29 MAI 2020

### ARRÊTÉ

**portant prescriptions complémentaires et modifiant  
l'arrêté n°15-2007-EA du 15 février 2008  
autorisant la réalisation des travaux de préparation et de viabilisation  
du site du projet ITER sur la commune de Saint-Paul-Lez-Durance (13115)**

### Implantation du bassin d'orage de la zone ITER

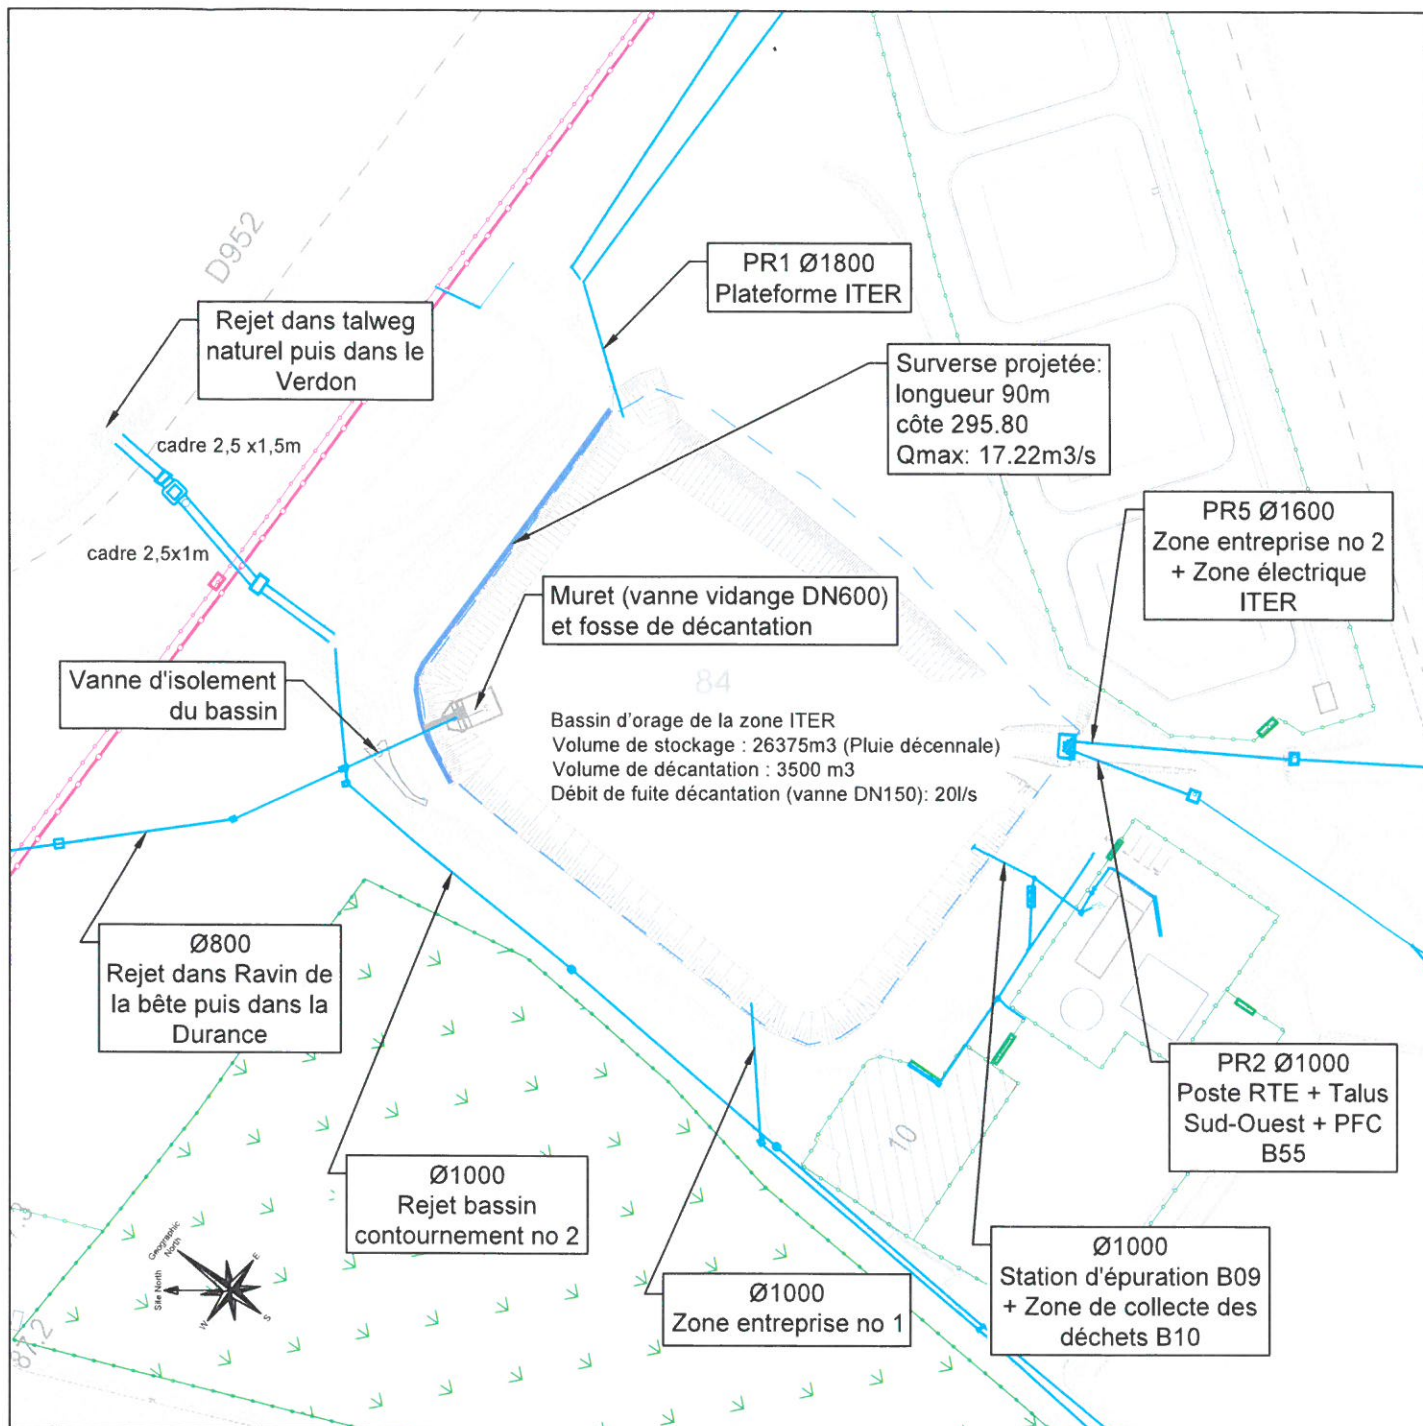
### **2-3. Le bassin de la zone ITER**

Ce bassin se situe entre la station d'épuration sanitaire de la zone ITER et les bassins de contrôle des eaux de refroidissement. Il collecte les eaux de ruissellement provenant de la plate-forme ITER, des postes électriques et de la zone rurale par l'intermédiaire de cinq arrivées dans le bassin (voir plan synoptique général) :

- Hypothèse de dimensionnement : Q10
- Diamètre de la canalisation de fuite : 800 mm
- Volume stocké avant déversement (pluie décennal) : 26 375 m<sup>3</sup>
- Débit de fuite pour Q10 : 640 l/s
- Muret de décantation: 1 m de haut
- Fosse de récupération des boues de décantation : L: 8 m ; l : 6 m ; Prof : 35 cm
- Volume de décantation : 3 500 m<sup>3</sup>
- Débit de fuite de décantation : 20 l/s
- Cote radier: 293,00 m NGF
- Cote crête digue : 296,00 m NGF

Le débit de fuite décennal ira rejoindre le Ravin de la Bête via une canalisation de DN 800 mm. Pour des événements plus rares (Q100, centennale), un déversoir de sécurité de 90 m de longueur sera aménagé. Il permettra de transiter les débits excédentaires vers la canalisation de fuite du bassin d'orage n°2, constituée d'un cadre 2,5 m x 1 m.

- un débit de fuite > 2,7 m<sup>3</sup>/s pour le bassin de contournement n°2
- un volume de 26375 m<sup>3</sup> et un débit de fuite = 640 l/s pour le bassin de la zone ITER. »

Implantation du bassin d'orage No.2

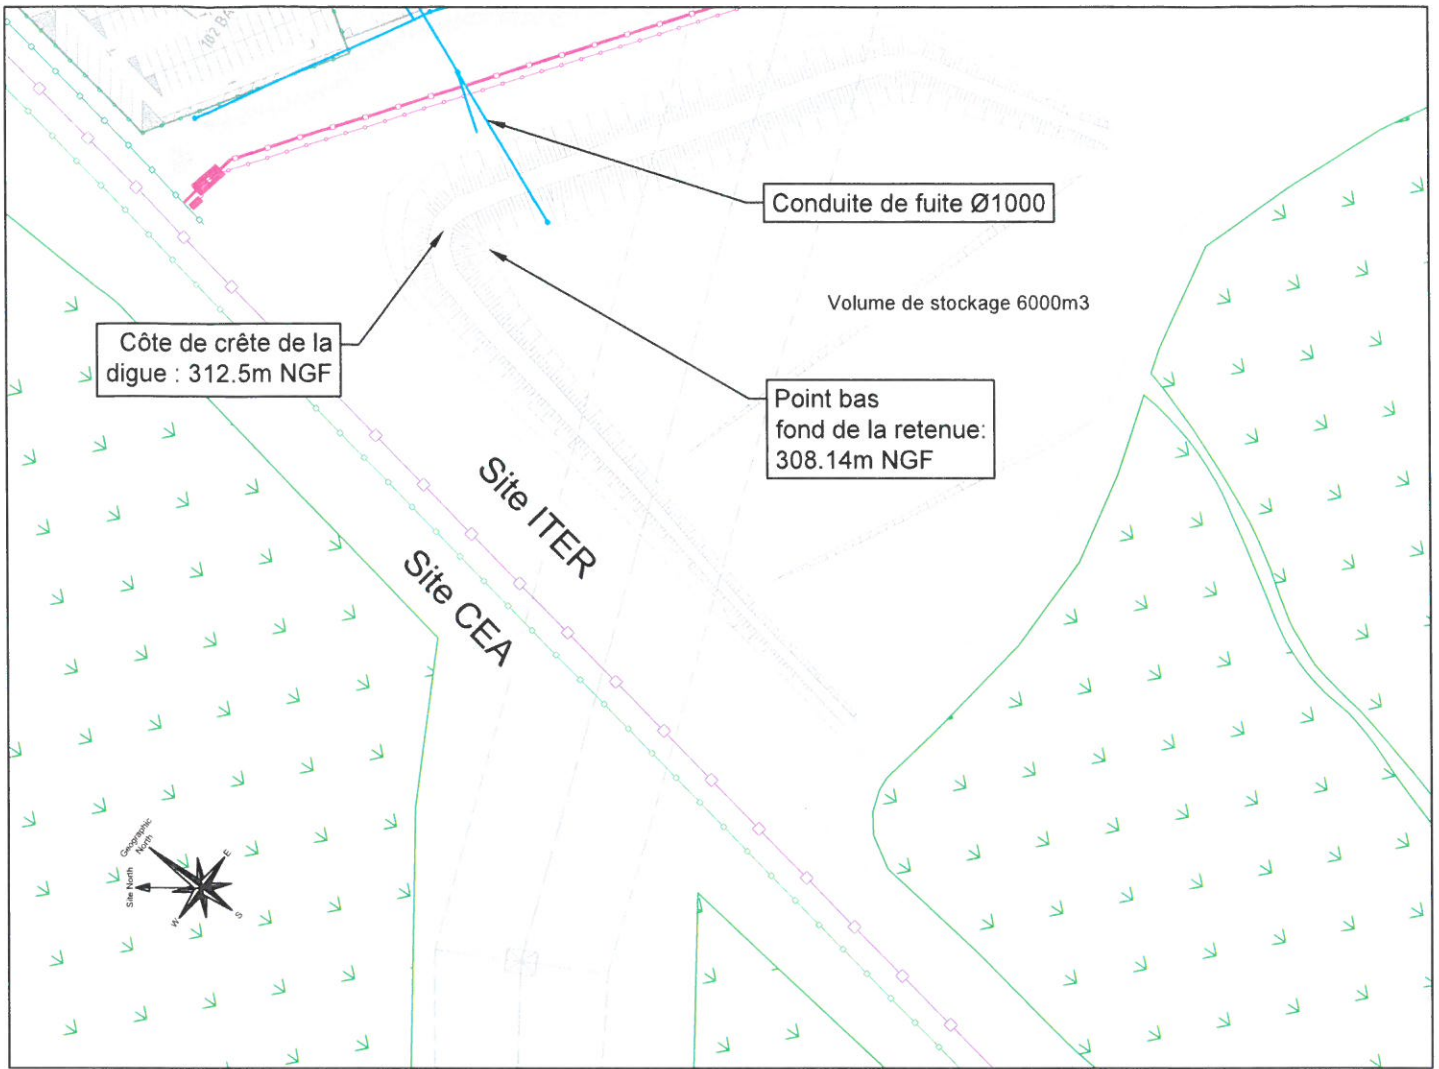
### **2-2. Le bassin de contournement n° 2**

Ce bassin se situe au nord de la zone CEA. Il consiste en une digue de hauteur maximale 4 m dont la crête est calée à la cote 312,5 m NGF, qui sera disposée en travers du talweg existant. Ce dernier sera remodelé à l'amont de la digue de façon à créer un volume de stockage de 6 000 m<sup>3</sup> permettant de gérer l'épisode pluvieux centennal sans surverse de la digue.

La vidange du bassin est assurée par une conduite de DN 1000.
